AGRANDISSEMENT DE LA MARINA DE BROWNSBURG- CHATHAM

ADDENDA À L'ÉTUDE D'IMPACT SUR
L'ENVIRONNEMENT

Première série de questions et
commentaires du MDDELCC

Première série de questions et commentaires
du MDDELCC datée du 21 juin 2016

Figure 1 Localisation du point focal auquel sont générées les vagues

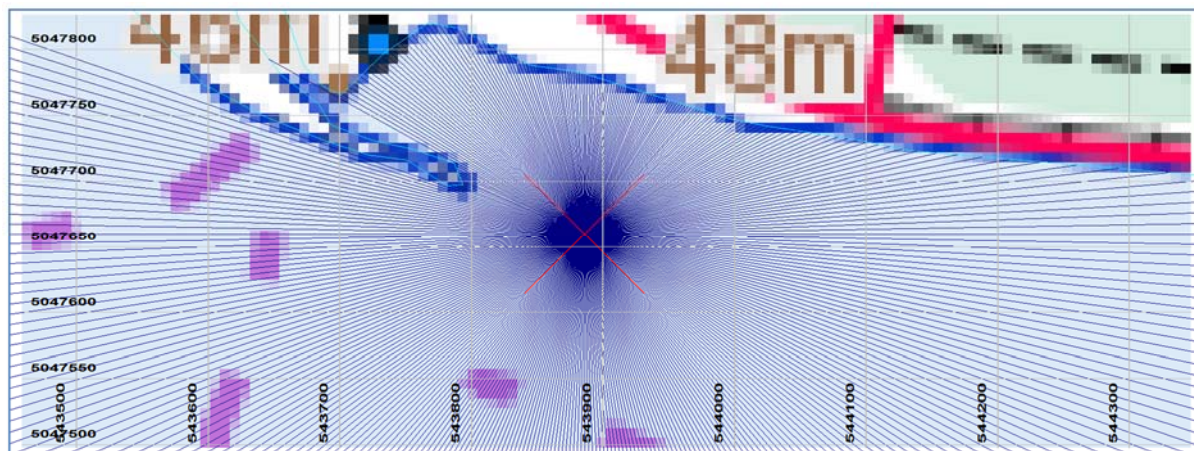
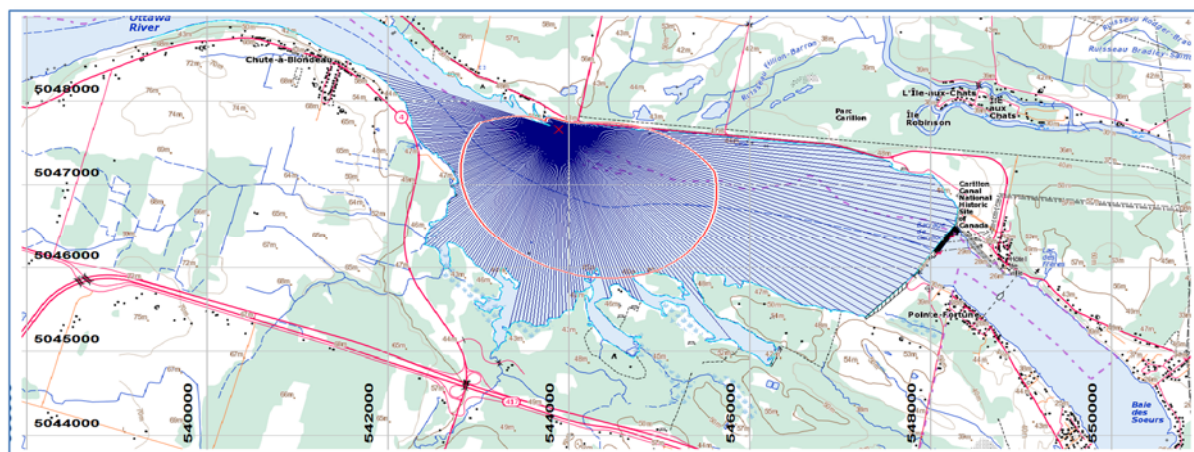
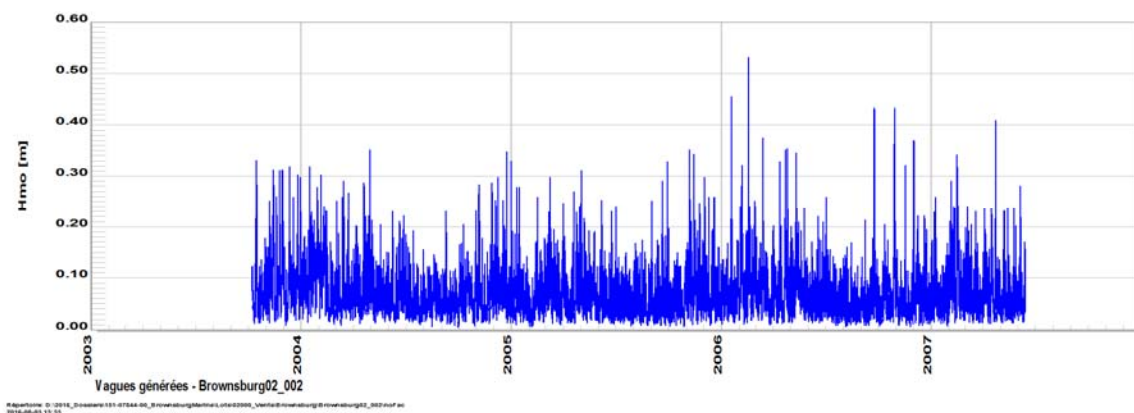
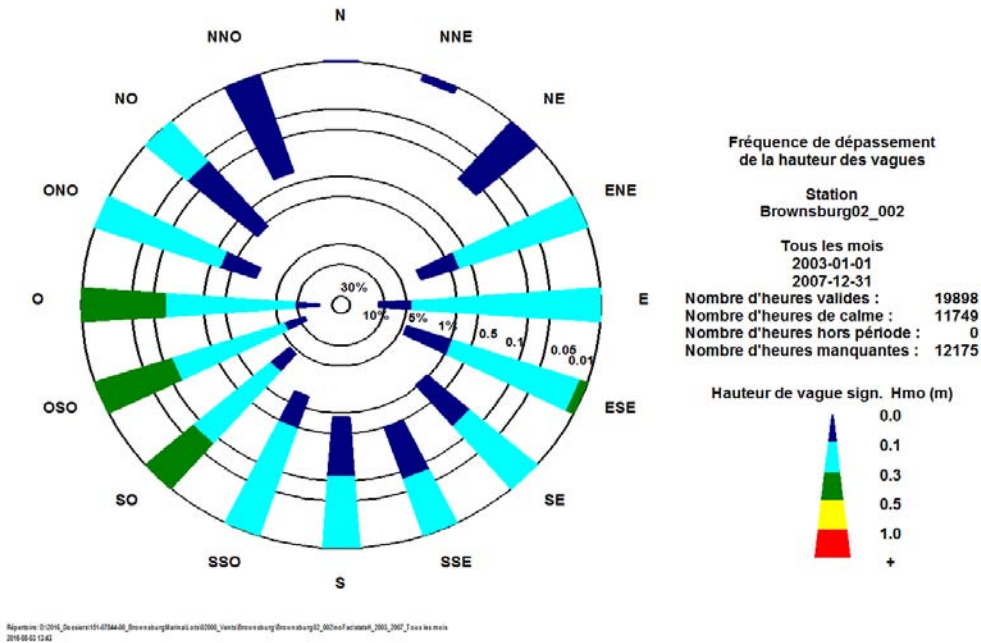
QC.5 *Le projet à l'étude est prévu en milieu aquatique uniquement. Afin de définir adéquatement le milieu d'insertion du projet, de justifier la dimension de même que le positionnement des structures et ainsi pouvoir évaluer les impacts que celles-ci auront sur le milieu, l'initiateur doit :*

- a) *décrire le régime des vagues et la formation des glaces;*
- b) *préciser le régime hydrologique et la bathymétrie du secteur.*

- a) En ce qui concerne le régime des vagues, le modèle numérique *AquaWave*, un modèle de génération de vagues en eau profonde, a été utilisé afin de produire un climat des vagues. Ce modèle utilise comme intrant les données de vent au pas de temps horaire mesuré à une station anémométrique située à proximité et une longueur effective sur le plan d'eau pour laquelle le vent contribue à la formation de la vague. Le résultat s'avère être un climat des vagues, climat généré au pas de temps horaire avec ces vents. Ce modèle requiert :
 - De déterminer un point focal en eau profonde pour lequel les vagues au pas de temps horaire seront calculées;
 - De calculer les radiales entre ce point focal et tout obstacle de nature terrestre (rive, île) limitant la surface du plan d'eau, et ce, à tous les degrés (360 valeurs en tout);
 - De calculer la valeur du fetch effectif à tous les degrés;

Tel que le montre la Figure 1, pour cette étude, le point focal est localisé au point de coordonnées [543 886, 5 047 660] dans le système de coordonnées UTM fuseau 18.

La Figure 2 illustre les radiales, soit les traits minces et bleus, et le fetch effectif, soit le trait gras et rouge.

La Figure 3 présente le climat des vagues généré avec les vents de Brownsburg-Chatham.

La Figure 4 montre la rose des vagues générées par le modèle numérique.

Tel que l'indique cette rose des vagues, les vagues importantes proviennent principalement des secteurs Sud-Ouest, Ouest-Sud-Ouest et Ouest. De la vague supérieure à 0,3 m de provenance Est-Sud-Est peut toutefois se produire. C'est la vague de cette provenance qui peut s'avérer la plus problématique en termes d'agitation au niveau de la marina. La distribution des hauteurs de vagues par provenance est présentée au Tableau 1. Toutes les vagues moindres que 5 cm sont associées à des conditions d'eau calme.

Photo 3-8 Unité de paysage No. 3 – Vue de la baie et des emplacements de camping

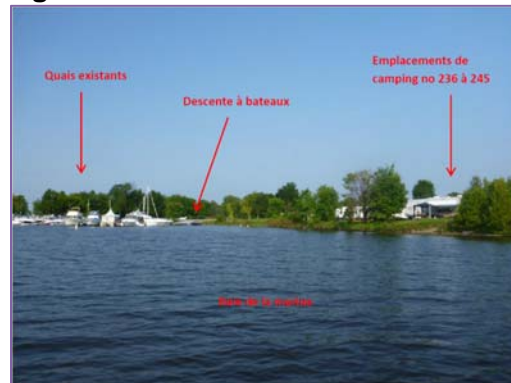
QC.11 Afin de visualiser le milieu, l'initiateur appuie ses descriptions de plusieurs photographies. Relativement à celles-ci, l'initiateur doit fournir les informations suivantes : la localisation, l'orientation, le type de milieu photographié, la date de la prise de la photo, la source, etc.

Localisation	Baie (en face du belvédère)
Orientation	Ouest
Milieu	Aquatique
Date	2015-09-01
Source	WSP (Jean Carreau)

Composantes structurales du projet

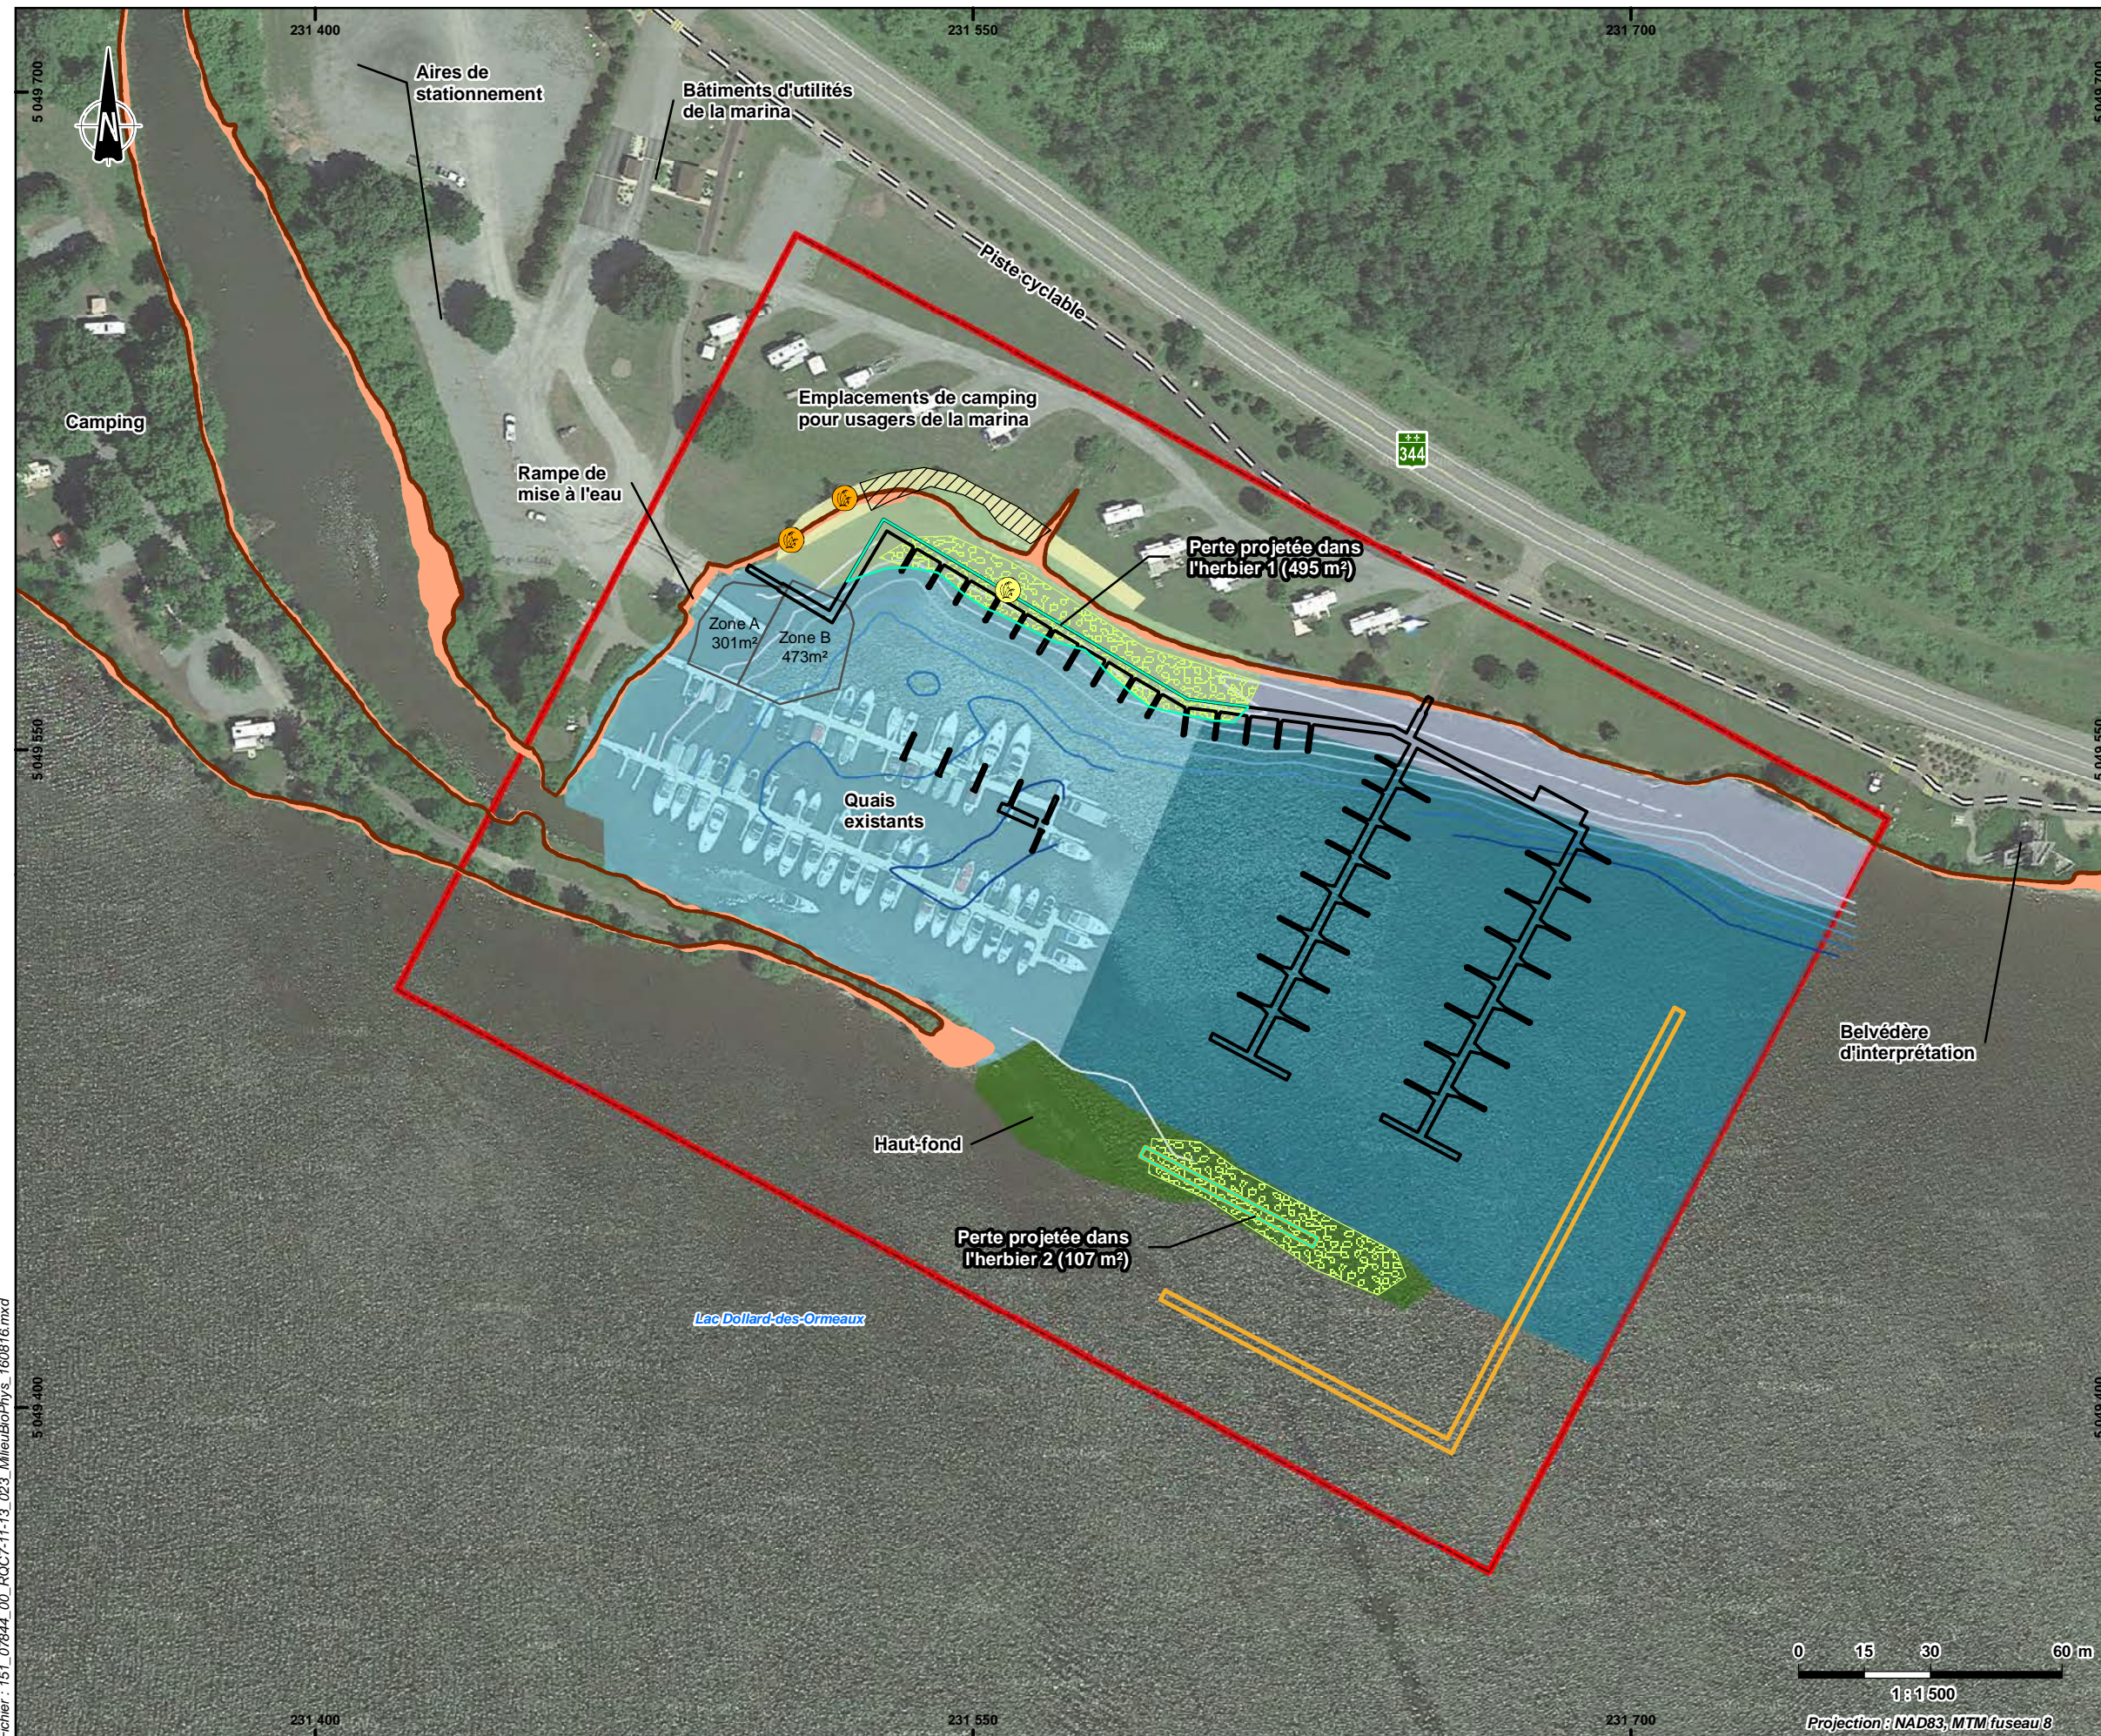
QC.2 *Afin de protéger les structures en place dans la marina, l'initiateur souhaite ajouter un brise-lame. Par rapport à ce dernier, l'initiateur doit :*

a) *préciser sa configuration (dimension, positionnement etc.) et;*

b) *justifier cette configuration en fonction des conditions hydrauliques du secteur.*

a) La présence d'un brise-lame revêt une pertinence indéniable. En ceinturant les aménagements prévus et en place, il aura pour effet de créer des zones plus calmes propices à ces aménagements. De fait, il a un effet dissipateur d'énergie des vagues et protège les plans d'eau de l'agitation et de l'érosion des rives qui pourrait en résulter. Il est estimé que, lorsqu'assemblé en simple, il est en mesure d'atténuer de 22,5 % une vague de 75 cm (FMA, 2013).

Les deux brise-lame prévus atteindront une longueur totale de près de 235 mètres linéaires, le plus imposant des deux présentant une longueur de 189 mètres. Leur présence aura possiblement pour effet de modifier les vitesses d'écoulement, mais ce phénomène sera uniquement observable à une échelle locale, voire même très ponctuelle, et n'affectera pas le secteur d'écoulement dans son ensemble.

L'Annexe A-1 présente les diverses installations prévues ainsi que leur dimensionnement.

Réponse à QC-2
